## 「アングル取手 小径タイプ」仕様変更のご案内

アングル取手 小径タイプ UHFNSC

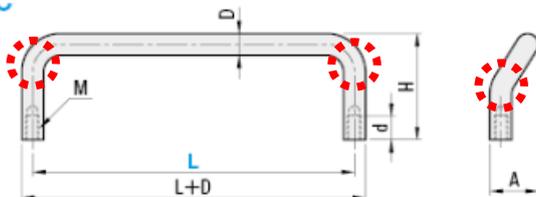
アングル裏側の窪みが無い形状へ変更します。

お客様よりアングル裏側の窪みにつきご指摘頂き、外観向上のため金型を修正致します。
